Keuringsverslag van een elektrische laagspanning- en zeer lage spanningsinstallatie

NIET CONFORM

Straatnaam Schuttersvest
Huisnummer 3
Busnummer 602
Postcode 2800
Gemeente MECHELEN
Land België

Controlebezoek van een oude huishoudelijke elektrische installatie van een wooneenheid bij verkoop op vraag van de verkoper volgens (KB 08/09/2019) - AREI Boek 1- 8.4.2. en 8.2.1. en 4.2.4.3.

Afbeelding schakel- en verdeelbord:

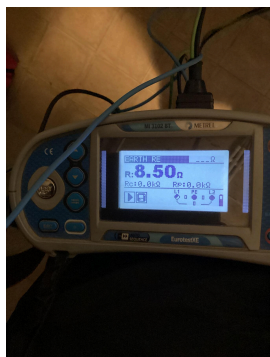
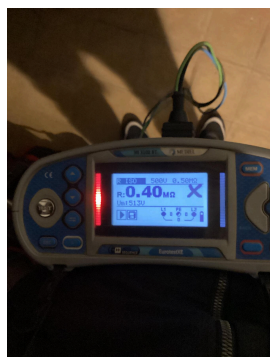
Visueel nazicht (algemeen)	NOK	Directe aanraking	OK	Indirecte aanraking	NOK
Aansluitingen	OK	schema in bijlage door Aceg vzw	NA		
Equipotentiale verbindingen	OK	Doorsnede geleiders	OK		
Continuïteit	OK	Verlichting / toestellen	NVT

- I1.01 Eëndraadschema van de installatie is niet aanwezig. (Boek 1 Afdeling 2.12 - 2.13 en 3.1.2)
- I1.03 Situatieschema van de installatie is niet aanwezig. (Boek 1 Afdeling 2.12 - 2.13 en 3.1.2)
- I2.02 De waarde van de isolatieweerstand van één of meerdere stroombanen is kleiner dan 0,5M ohm. (Boek 1 Onderafdeling 6.4.5.1.)
- I5.10 De genaakbare, naakte onder spanning staande delen zijn onvoldoende afgeschermd. (Boek 1 Afdeling 5.1.4. en 4.2.2.3.)
- I8.07 Leidingen zijn te bevestigen met aangepaste bevestigingsmiddelen. (Boek 1 Onderafdeling 5.2.2. en 5.2.9.)
- I9.02 Loshangende schakelaars, contactdozen en/of aftakdozen dienen degelijk bevestigd te worden. (Boek 1 Afdeling 1.4.1. & 1.4.2)
- I9.03 Loshangend elektrisch materieel dient degelijk bevestigd te worden. (Boek 1 Afdeling 1.4.1. & 1.4.2)
- N4 De controle omvat enkel het woongedeelte van het pand.
